Bilag 6

Høringssvar fra borgergrupper og kommentarer fra lokaludvalg

Høring af projektforslag for bylivsgadeprojekt

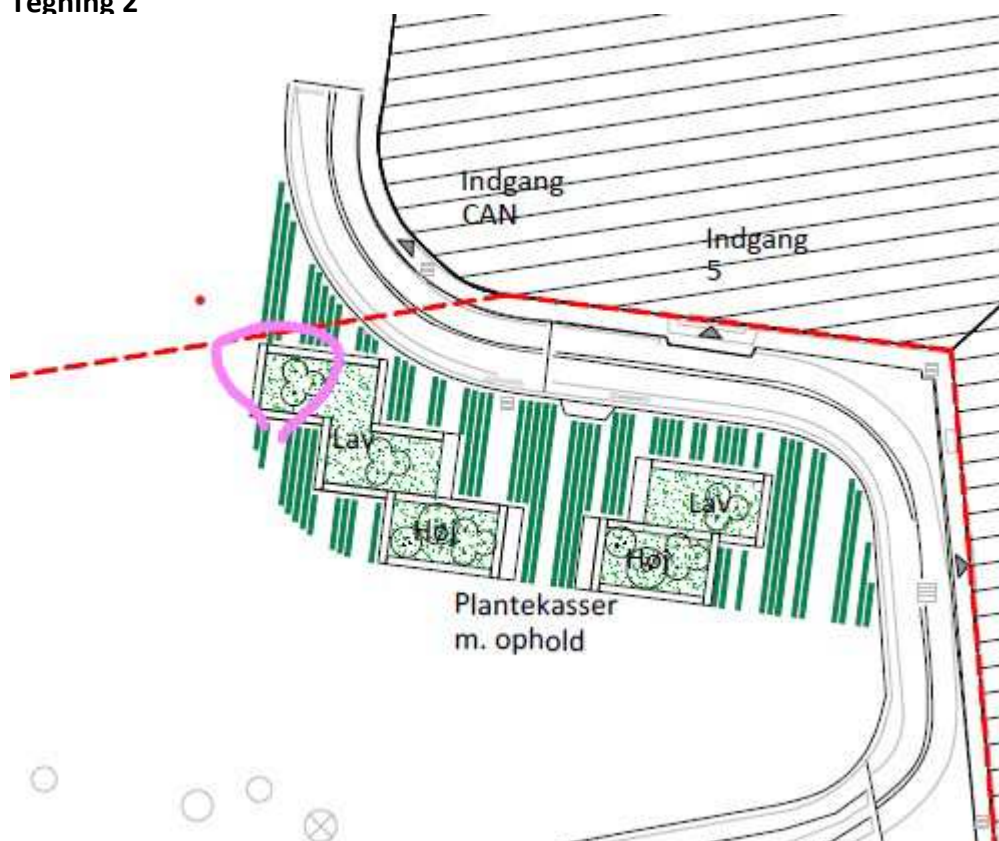
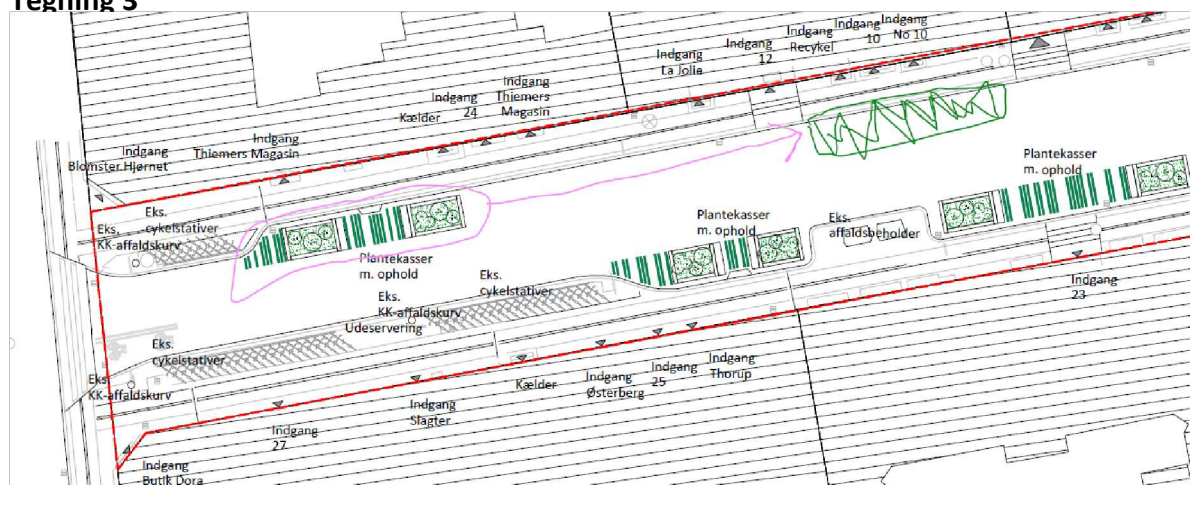
Ja overordnet. Vi har dog konkrete kommentarer til placering for de enkelte punkter. Særligt ift. Placering af byrumsinventar foran thiemers.

- foran #25, plantekasse mod cykel stativ må gerne gøres smallere og tyndere så den kan stå tættere på cykel stativ og dermed skabe mere plads mellem plantekasserne (se lyserød cirkel på tegning 1)
- foran Can, fjern plantekasse der er direkte ud til indgang for Can for at sikre deres indgang ikke bliver blokeret af bede fra vejen (se lyserød cirkel på tegning 2) - foran thiemers, ønskes flyttet op foran #10 så der skabes synergi med de andre plantekasser der installeres i gaden (se tegning 3, hvor lyserød cirkel (foran thiemers), ønskes flyttet hen foran #10 (grøn markering) . Hvis ikke det er muligt at flytte løsningen hen til #10, ønskes dette inventar fjernet og parkeringspladserne bevaret.

Ansøgergruppens svar	Forvaltningens bemærkninger
Ansøgergruppen er tilfredse over processen og det resulterende projektforslag, og vil fortsat gerne have projektet gennemført med bemærkninger til projektforslagets udformning.	Ansøgers forslag er indarbejdet i det endelige projektforslag efter rådgivers vurdering.
Lokaludvalgets svar	Forvaltningens bemærkninger
Lokaludvalget støtter projektforslaget uden bemærkninger.	Ingen bemærkninger
